【資料 3-2】

ガラス固化技術開発施設(TVF)制御室の安全対策工事の計画について

令和2年10月22日

ガラス固化技術開発施設(TVF)制御室の安全対策工事について

図1 TVF制御室換気系統概略図（内部循環換気時）

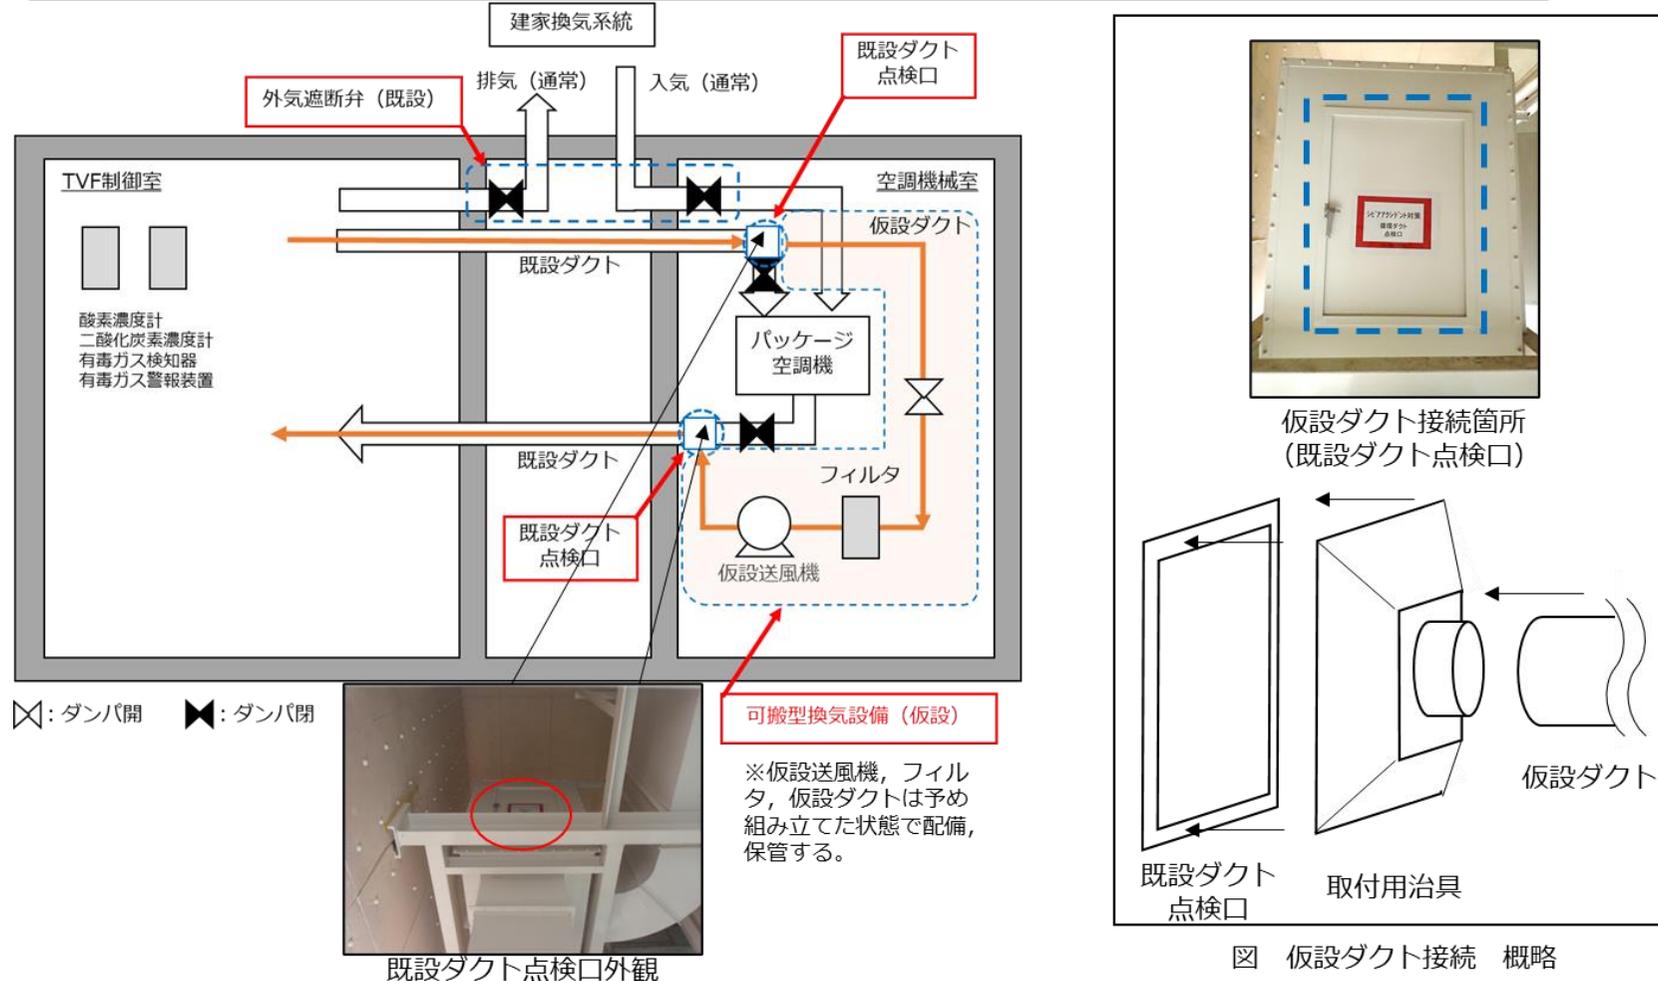
〈10/6 監視チームにおける議論のまとめ〉
3.TVF 制御室の安全対策工事の計画について
○換気風量や冷房能力、必要な電源容量などの設備の仕様の考え方を定量的に示すこと。
○制御室内の在室人数やバウンダリ内の体積、作業員の滞在時間等を考慮していることを示すこと。

○説明に対して、監視チームより「換気風量や冷房能力、必要な電源容量などの設備の仕様の設定の考え方を定量的に示すとともに、制御室内の在室人数やバウンダリ内の体積、作業員の滞在時間などを考慮していることを説明すること。」等のコメントを頂いており、換気対策の考え方、換気風量の算出根拠等について整理を行った。(資料において、主要な変更箇所を「」で示した。)

外気を取込みを停止している間は、制御室は内部循環換気運転とする。内部循環系統には、一時的に流入したばい煙等を考慮し、フィルタを設置して内部循環される空気を浄化できる設計とする（図1参照）。

項目	内容
対策内容	<ul style="list-style-type: none"> ・制御室と空調機械室との間に敷設されている既設の換気ダクトに対し、可搬型設備（仮設送風機、フィルタ、ダクト等）を接続し、TVF制御室の内部循環換気を行う。 ・内部循環系統についてもフィルタにより空気を浄化できる構成とする。
